OGGETTO: ID_VIP: 5240 - Procedura di VIA ai sensi del l'art. 23 del D.lgs. 152/2006 e ss.mm. ii. relativa al progetto per la realizzazione di un impianto eolico composto da 10 aerogeneratori per una potenza complessiva di 48 MW., da realizzarsi nel Comune di Santa Croce di Magliano (CB) in località "Piano Palazzo, Piano Moscato, Colle Passone e Piano Civolla" e relative opere di connessione ricadenti nel Comune di Santa Croce di Magliano (CB) e nel Comune di Rotello (CB) Proponente: società Wind Energy Santa Croce S.r.l.

Trasmissione controdeduzioni alla delibera Consiliare del Comune di Santa Croce di Magliano n° 46 del 20.10.2021

Controdeduzioni alla Delibera C.C. n. 46 del 20.10.2021 del comune di Santacroce di Magliano

Figura 1 - Sovrapposizione del progetto WIND ENERGY SANTA CROCE alla perimetrazione de "Il paesaggio del grano, area cerealicola del Melanico"

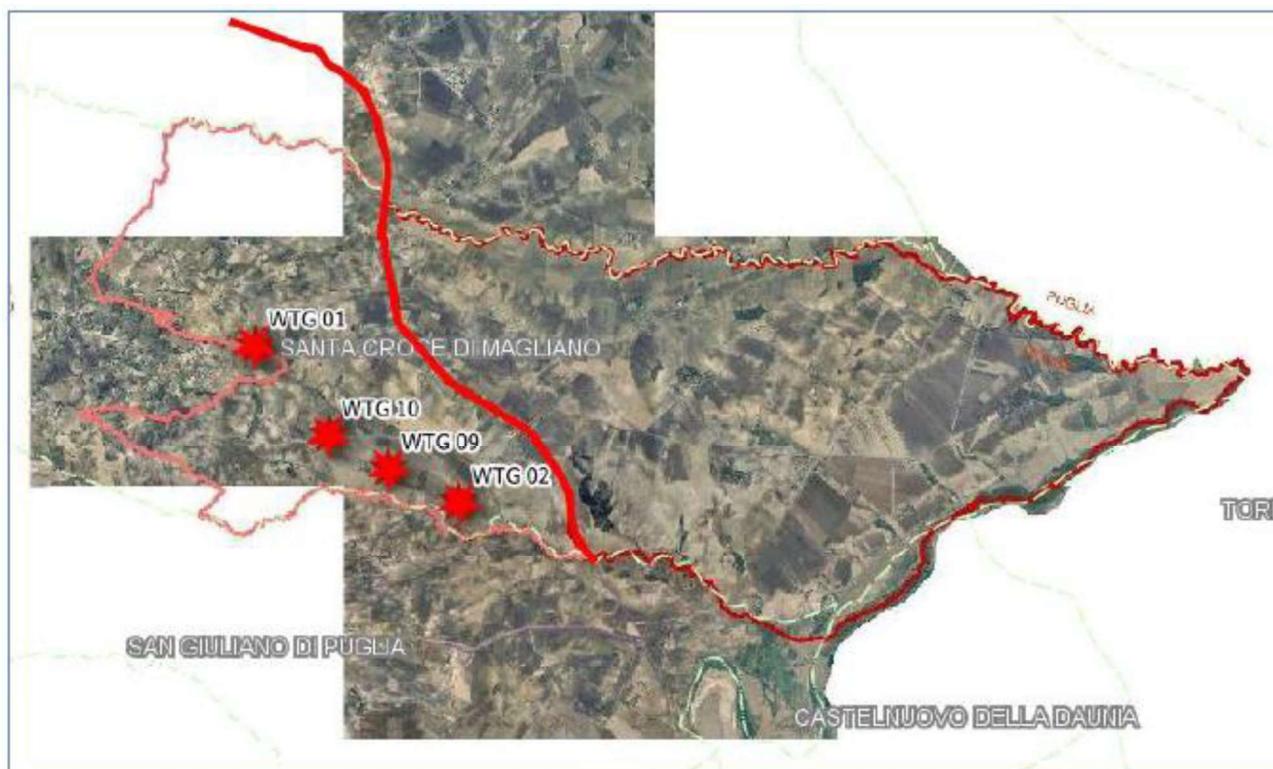
In riferimento alla posizione contraria espressa con Delibera C.C. n. 46 del 20.10.2021 in quanto il Ministro delle Politiche Agricole e Forestali ha iscritto nel Registro Nazionale dei Paesaggi Rurali delle Pratiche Agricole e delle conoscenze tradizionali il Paesaggio Rurale di Santa Croce di Magliano identificandolo come "Il paesaggio del grano, area cerealicola di Melanico".

Il progetto presentato dalla società Wind Energy Santacroce prevede la realizzazione di un parco eolico composto da 4 aerogeneratori denominati WTG01, WTG10, WTG09 e WTG02 collocati ad Ovest dell'area "Paesaggio del grano, area cerealicola di Melanico".

Il confine Ovest è rappresentato dal tracciato del tratturo Ateleta-Biferno-Sant'Andrea, che dista circa 1 km dalle torri in progetto. Il progetto, pertanto, è chiaramente e inequivocabilmente esterno a tale perimetrazione, come evidenziato dall'immagine allegata. L'area individuata all'interno del documento "5.1_Allegato_Dossier_di_candidatura_Melanico_con_integrazione" è quella strettamente indicata come di rilevanza paesaggistica e non altre, che diversamente sarebbero state contenute nel perimetro indicato.

Figura 2 - Sovrapposizione del cavidotto di connessione alla perimetrazione de "Il paesaggio del grano, area cerealicola del Melanico"

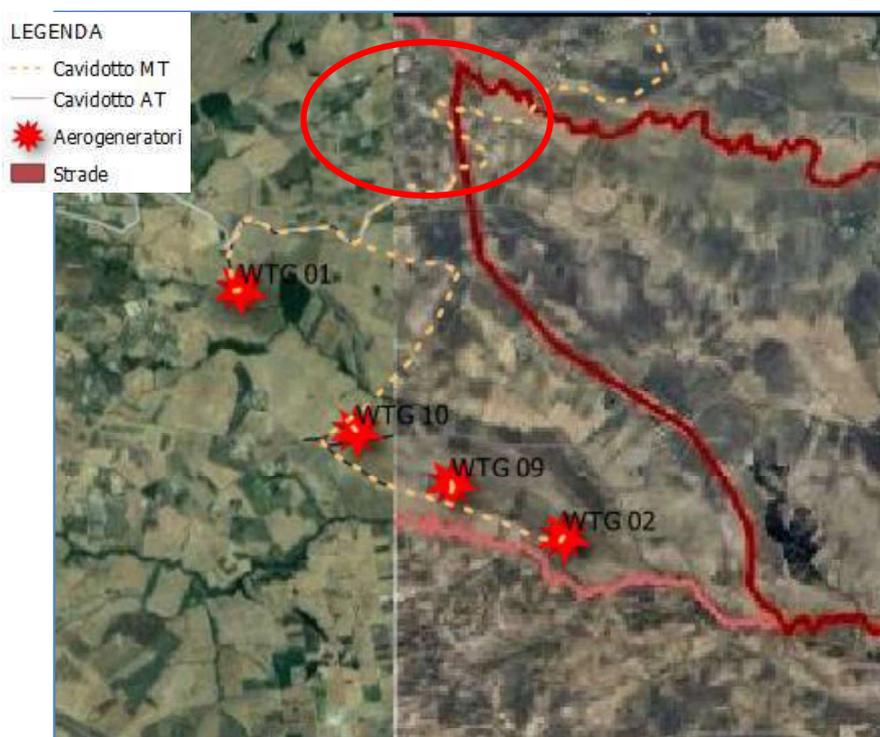
Per quanto attiene al cavidotto di connessione MT, questo interessa per un tratto pari a circa 890m l'area del "Paesaggio del grano, area cerealicola di Melanico", in merito alla possibile interferenza indotta dalla presenza del cavidotto si sottolinea che il cavidotto sarà interrato e nel tratto in questione il cavidotto interessa un percorso coincidente con la SP 166, strada asfaltata a una corsia con doppio senso di marcia.

Per quanto sopra esposto, la realizzazione del cavidotto interrato non prevede in quel tratto la realizzazione di strutture fuori terra, pertanto non andrà ad alterare la percezione paesaggistica e l'integrità del paesaggio rurale dei luoghi.

In conclusione, le opere in progetto non alterano le trame e i mosaici culturali del territorio rurale e non determinano alcuna perdita del valore paesaggistico dell'area e sono compatibili con il Paesaggio Rurale di Santa Croce di Magliano "Paesaggio del grano, area cerealicola di Melanico" che non è in alcun modo interessato dalla realizzazione del progetto. Considerando in oltre che l'area individuata all'interno del documento "5.1_Allegato_Dossier_di_candidatura_Melanico_con_integrazione" è quella strettamente indicata come di rilevanza paesaggistica e non altre si ritengono non condivisibili e pertanto irricevibili le conclusioni del Comune espresse con Delibera C.C. n. 46 del 20.10.2021 e si ritiene compatibile l'intervento.
